Objekt:	OBČINSKI PODROBNI PROSTORSKI NAČRT ZA OBMOČJE EUP ZA 1-2 IN DEL EUP ZA 1-1
Naročnik:	GAEA SISTEMI d.o.o., PONGRAC 101, 3302 GRIŽE
Pripravljavec:	OBČINA ŽALEC
Kraj posega:	Parc. št. 1711/7-del, 810/5, 810/1, 810/6, 810/4, 809/4, 809/3, 993/1, 993/3, 992/1, 994, 996/2, 1711/15, 998/2, 990/2, K.O. 1020 Pongrac
Izdelovalec:	IUP d.o.o., Inštitut za urejanje prostora, Ulica XIV. divizije 14, 3000 Celje
Datum vloge:	17. 5. 2024
Priloga:	Zahteva za izdajo smernic, št. proj.: 6/23 (januar 2024), ID št. PA: 4219

SMERNICE

k izhodišču za pripravo OPPN ZA OBMOČJE EUP ZA 1-2 IN DEL EUP ZA 1-1, kjer naj se upošteva:

UREDITVENA SITUACIJA

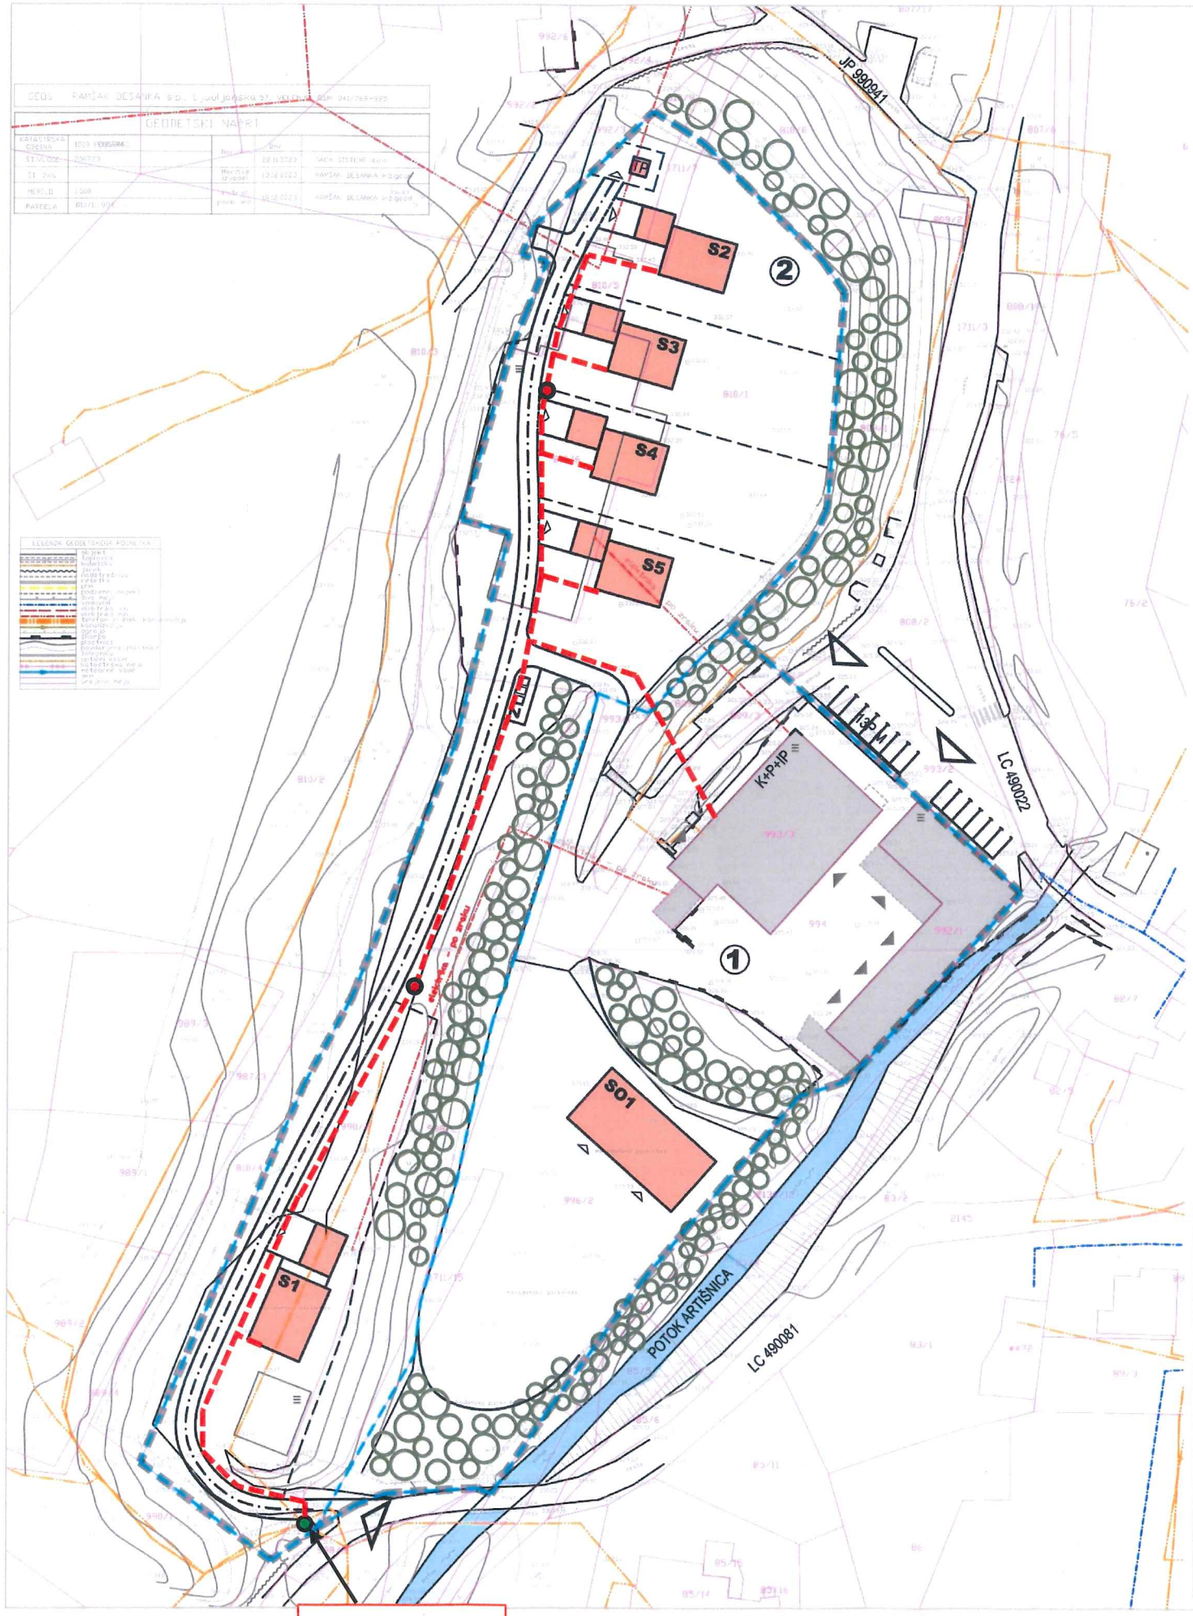
3. Pri načrtovanju posegov v prostor, naj bo upoštevano, da je priključitev predvidenih objektov na obstoječe optično širokopasovno telekomunikacijsko omrežje KKS izvedljivo z izgradnjo zaščitne cevne KK znotraj obravnavanega območja OPPN.

4. Kabelska kanalizacija omrežja KKS je na območju urejanja od vstopne točke dalje izvedljiva z umestitvijo PEHD cevi ustrezne dimenzije (2x Ø50 mm), z vmesnimi revizijskimi jaški in z izvedbo cevne KK od revizijskih jaškov do priključne točke (objekta).

5. Dovodna cevna KK KKS do posameznega objekta mora biti izvedena v sistemu zvezdišča z zaščitnimi alcaten cevmi ustreznega premera (Ø 50 mm, za objekt dvojček dve cevi). Zvezdišče mora biti projektirano tako, da so dovodne cevi z glavnimi linijami povezane preko revizijskih jaškov (B. C. Ø 80 cm z LTŽ pokrovi ustrezne nosilnosti).

7. Pri križanju trase kabelske kanalizacije KKS z drugimi komunalnimi vodi mora biti kot križanja 90° oz. ne manj kot 45°. Minimalni vertikalni odmik med vodi pri križanju znaša 0,3 m. Pri približevanju oz. vzporednem poteku tras je najmanjša horizontalna medsebojna razdalja 0,5 m. Morebitni drugačni odmiki so možni samo z uskladitvijo tehničnih rešitev. Upoštevana morajo biti določila zakonskih predpisov in uredb.
